伊方原発 3 号炉運転差止仮処分命令申立却下決定に対する即時抗告事件

相手方 四国電力株式会社

即時抗告補充書 5  
(三次元地下構造調査)

2018(平成30)年 4月 20 日

## オフセットVSP探査結果(深度断面)

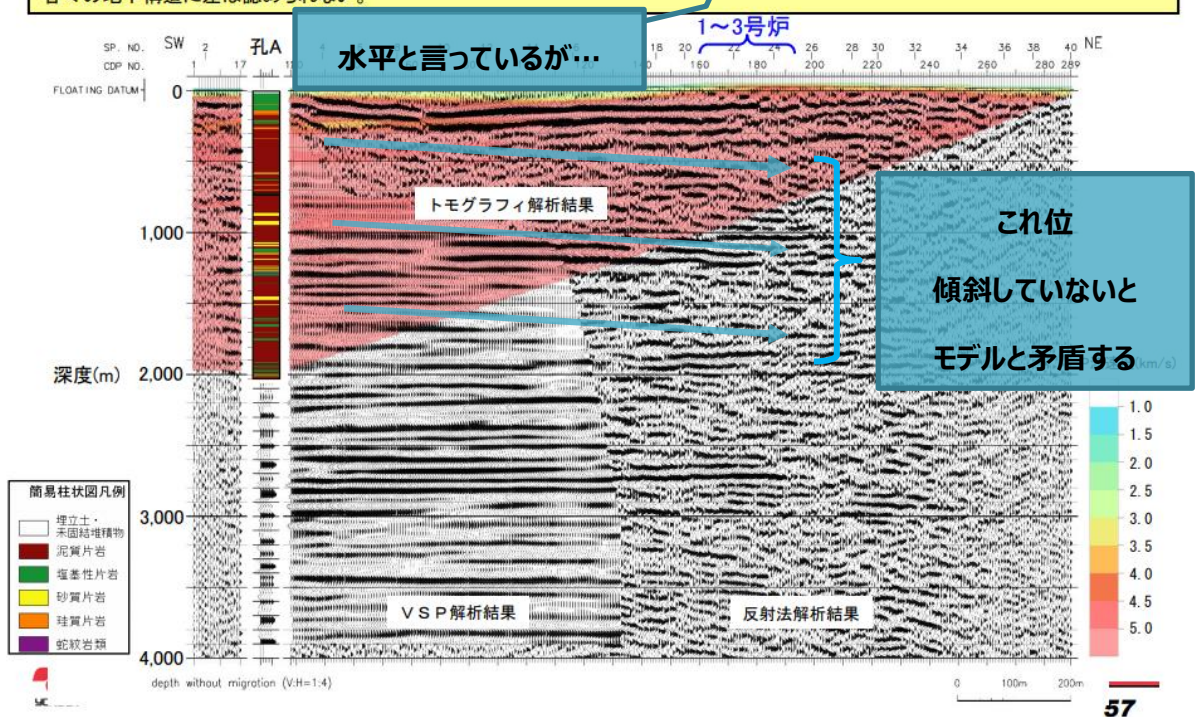
また相手方は、オフセットVSP探査結果について、①1～3号炉の右側（北東側）の往復走時で0.5秒以浅における右肩上がりの急傾斜の反射面を見落とし、②CDP No. 65付近の反射面の不連続について速度フィルター等が原因であると誤解釈をし、さらには③VSP解析結果について偽りの地層間繰り返し波等を真の反射波と誤解釈している等、多くの解釈上の問題があり、「水平成層」や「均質」といった評価は誤りである（芦田意見書12～14頁）。前記①の反射面及び前記②の反射面の不連続は、それぞれ断層であることが疑われるため、その見落としや誤解釈はそれ自体としても、敷地及び敷地周辺における地層の傾斜、断層等の地質構造を評価することを求めている設置許可基準規則の解釈4条5項四号①に反している。

そもそも、相手方の地盤モデルの深度350m～2000mは、本件原発（3号炉）の南西側約1kmのボーリング孔におけるPS検層（ダウンホール法）の結果に一定の深度（220m）を加算した上でスライド（斜め平行移動）させることによって設定されている（乙35・48頁以下）。相手方の「斜め平行移動モデル」の合理性を裏付けるためには、オフセットVSP探査結果の反射

面はむしろ「水平」であってはいらないはずであり、相手方の地下構造の調査と結果モデルとの間には、根本的なところで矛盾がある。

【乙35「伊方発電所地震動評価のための地下構造評価について」に加筆】

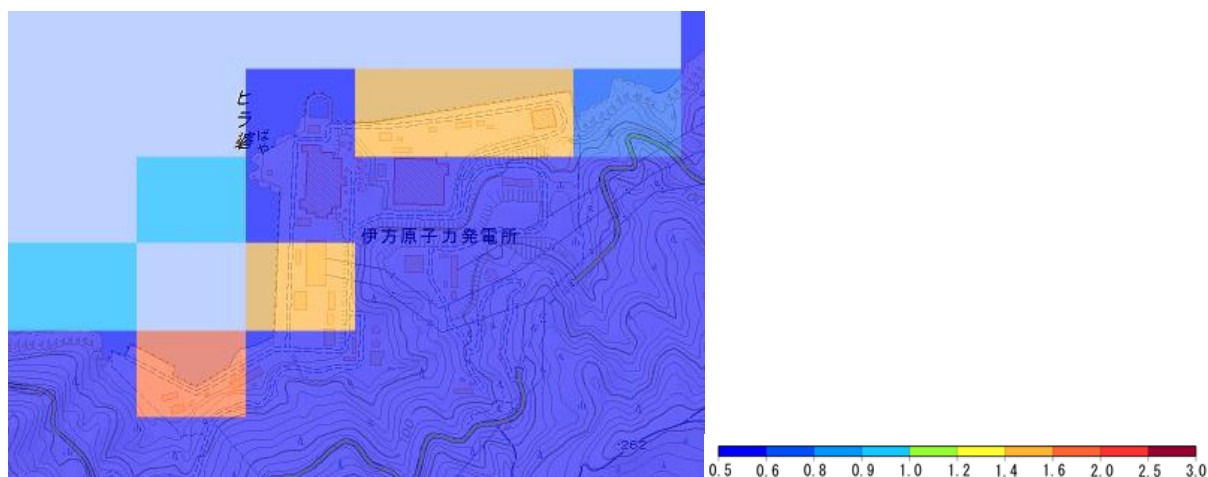
・敷地の地盤は極浅部を除けば $V_p=5\text{km/s}$ を上回る。地震動の特異な増幅の要因となる低速度域及び褶曲構造は認められず、敷地の地盤の速度構造は成層かつ均質と評価される。1～3号炉の下方に水平な反射面が連続するとともに $V_p=5\text{km/s}$ 以上で均質であり、各々の地下構造に差は認められない。

【甲B604の1 J-SHIS MAP 表層地盤（地盤増幅率（ $V_s=400\text{m/s}$  から地表））】

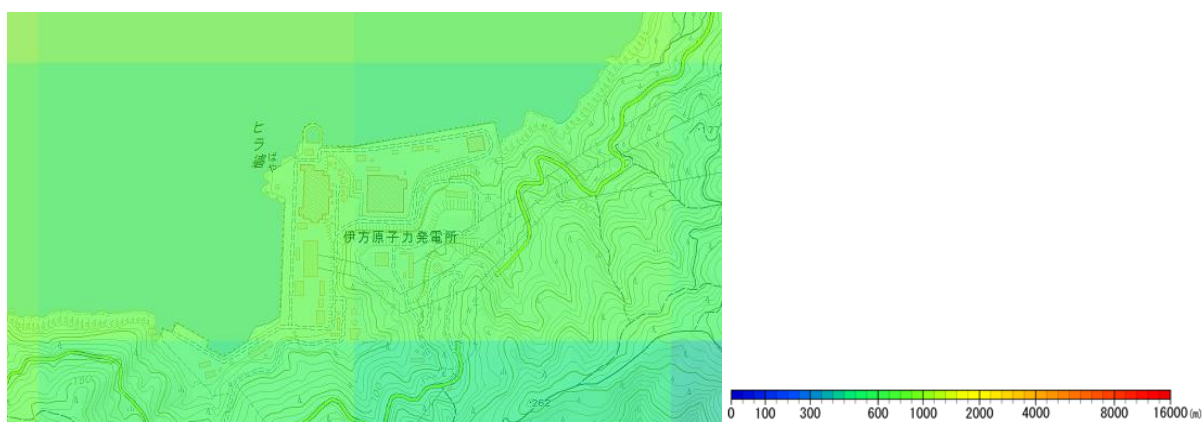
また、JNES(2013)(甲B603・37頁)では、防災科学技術研究所の表層地盤から深部に至る地下構造データベースからデータの収集、整理を行うことが規定されている。防災科学技術所が公開しているJ-SHIS MAPを参照すると、本件原発敷地内の表層地盤の増幅率は概ね0.5～2.0、敷地極近傍の範囲での地震基盤の深さは概ね300m～1200mとなっており、「均質」でも「水平」でもない。

【甲B605 平成26年2月12日付け「伊方発電所 地下構造評価（コメント回答）」19頁<sup>1</sup>】

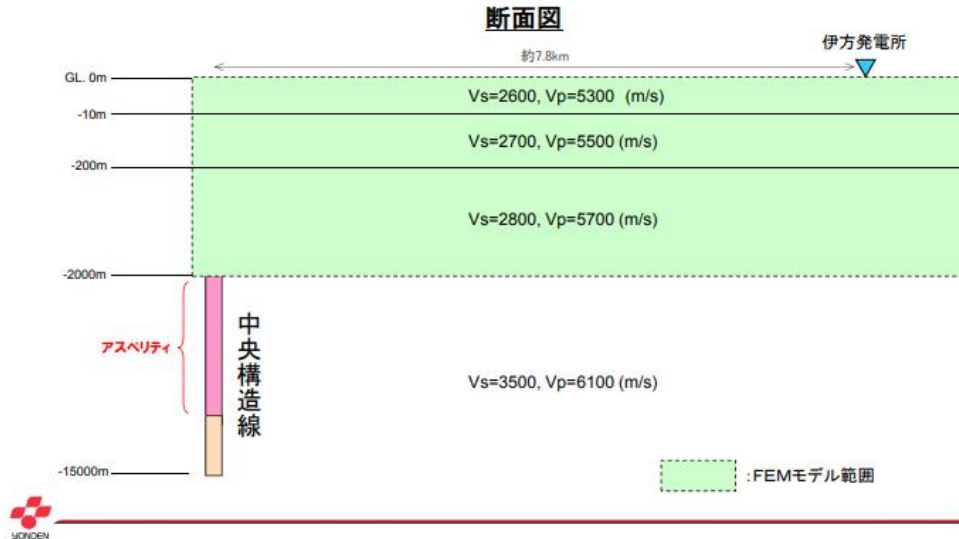
ところが、実際の地震動評価で用いられている地下構造モデルは、あくまで前記ダウンホール法のデータを水平成層構造の仮定によって中央構造線まで拡張しただけのようであり（乙13・11頁）、新規基準が本来要求しているところの詳細かつ高精度な三次元地下構造モデルとは程遠い。
